ITEM NO.	PART NUMBER	DESCRIPTION	QTY.
1	Lassamenstelling funderingkruis 15m EAZ-13,2		1
2	HooAssFunderingHkoppelbalk		2
3	HooFunderingM30bout-75mm10.9		16
4	HooFunderingM30sluitring10.9		32
5	HooFunderingM30moer10.9		16

DETAIL D
SCALE 1 : 5

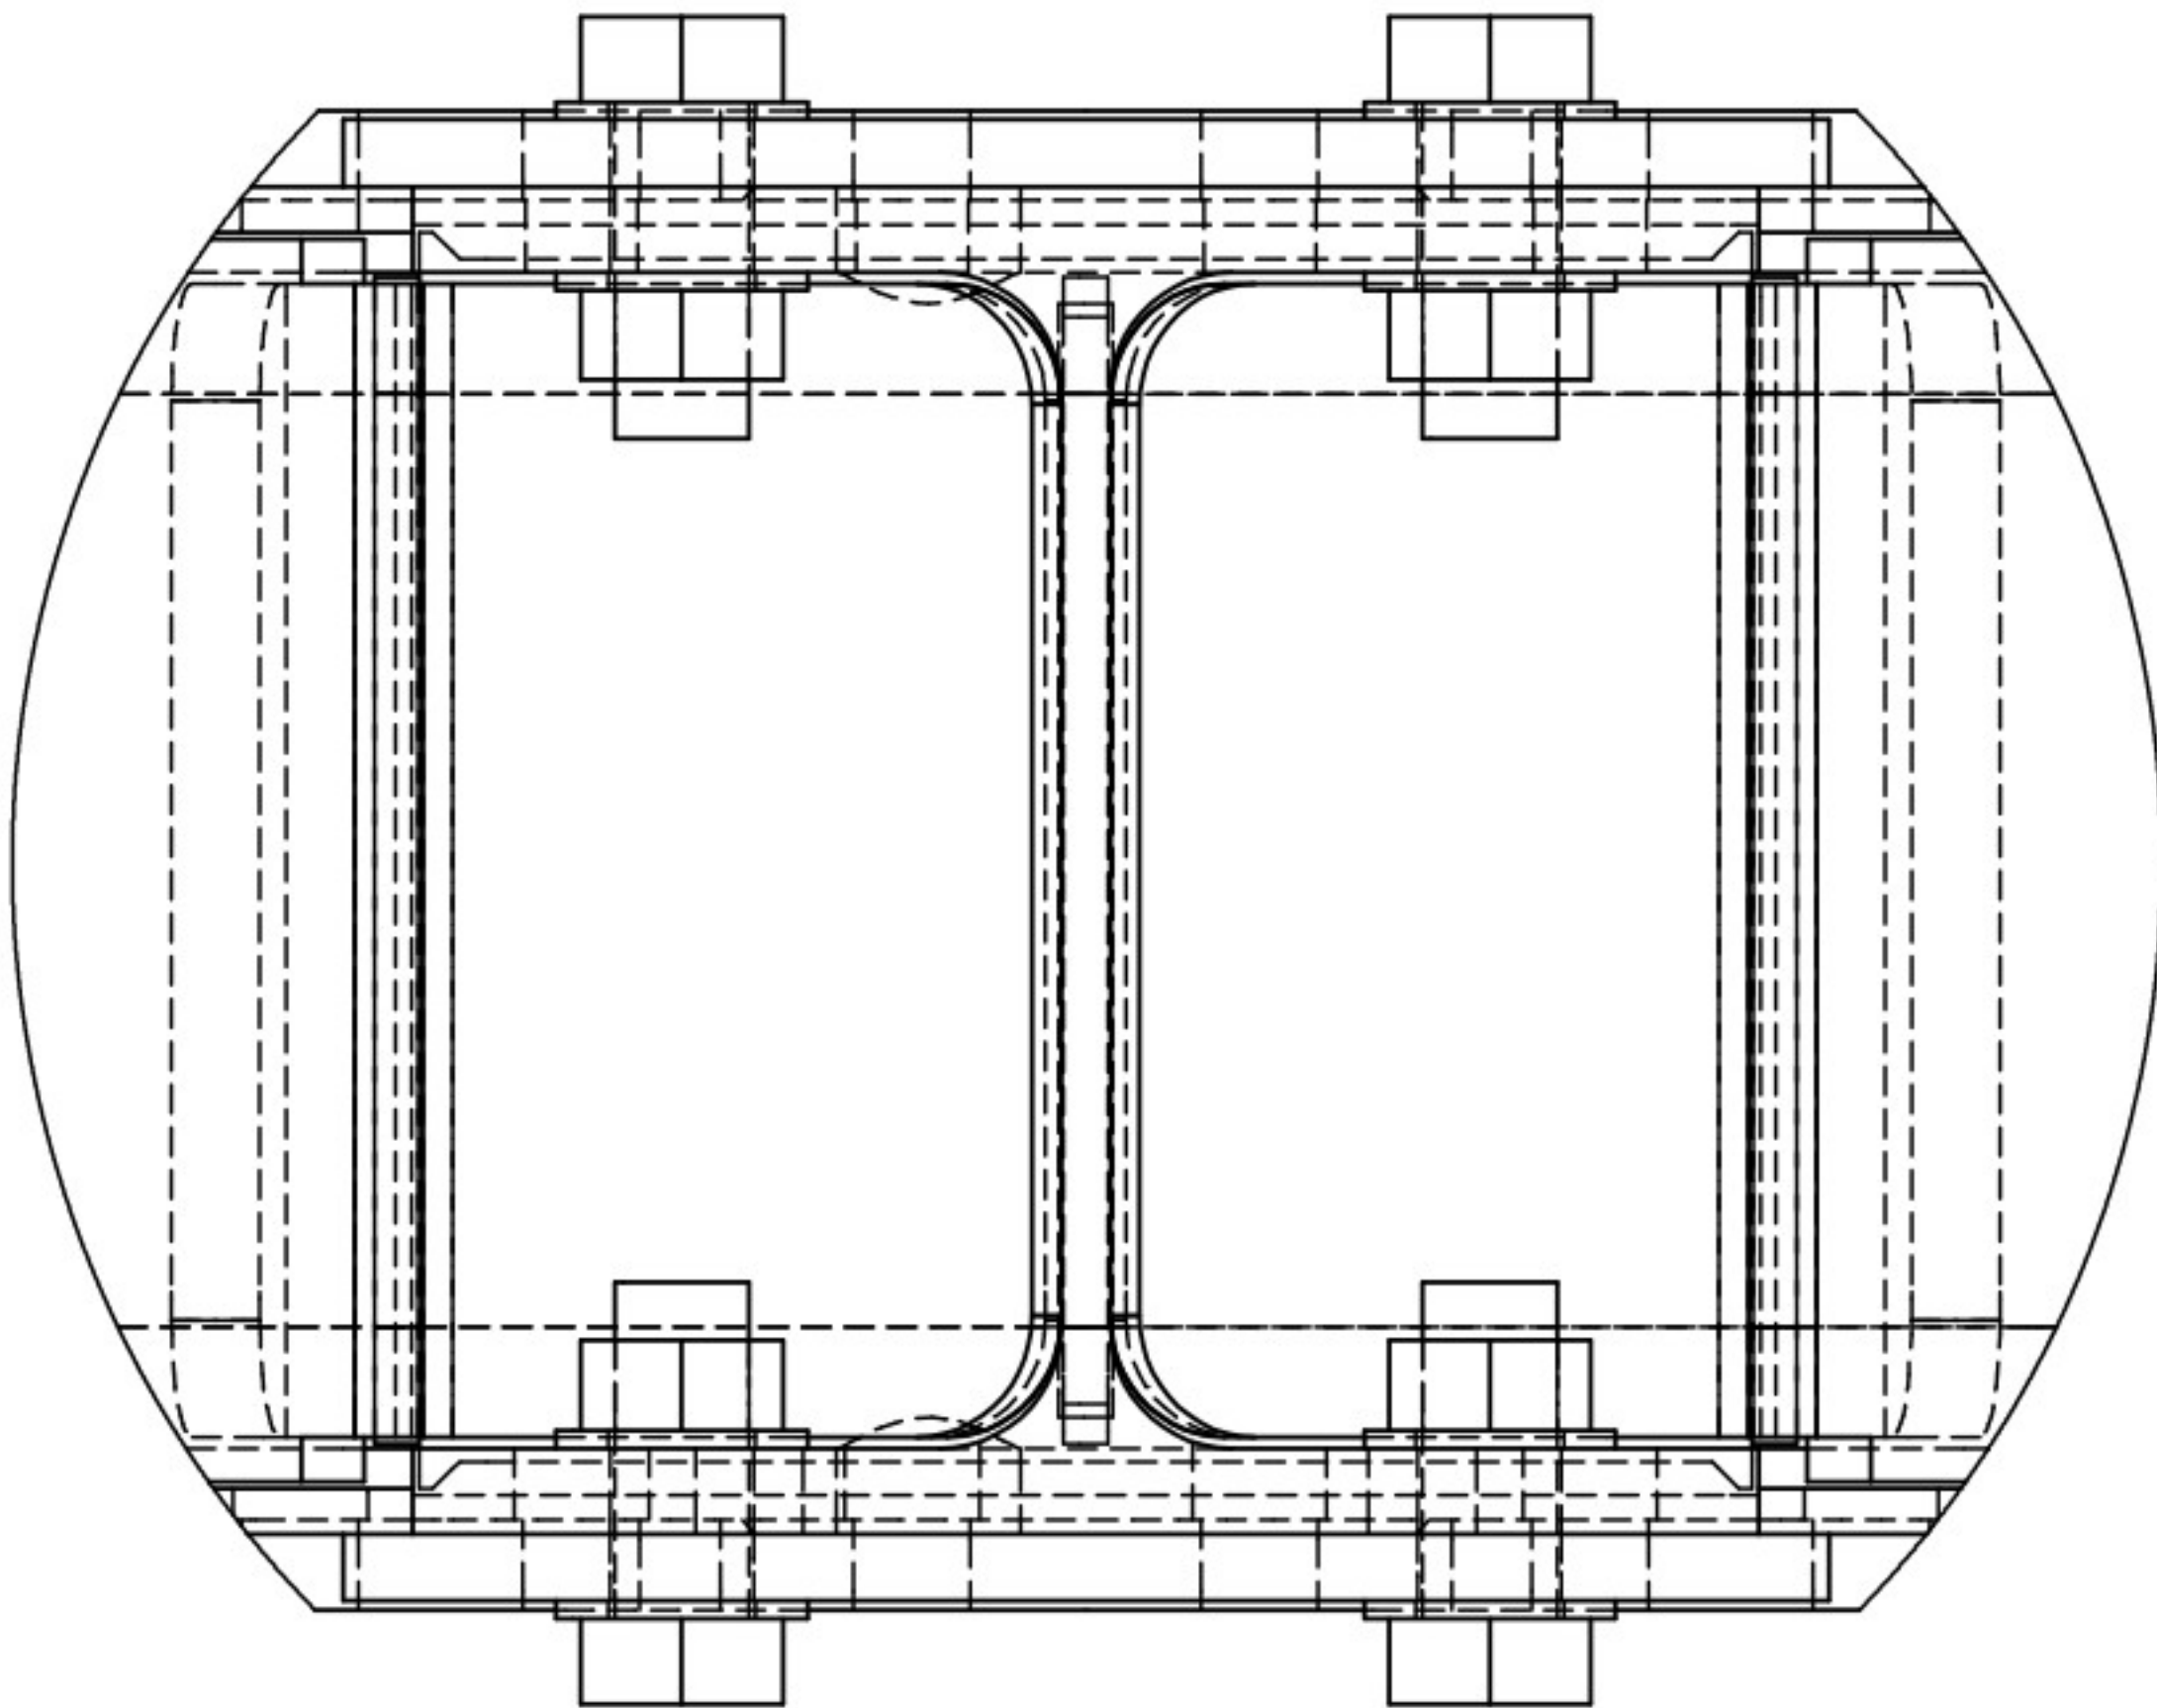
REVISIONS				
ZONE	REV.	DESCRIPTION	DATE	APPROVED
F4	A	M20 bout,moer en ring vervangen voor M30 bout, moer en ring	28/02/2019

16 x M30 voorspankracht bouten
Kwaliteit 10.9
voorspankracht: 250 kN (1500 N.m)
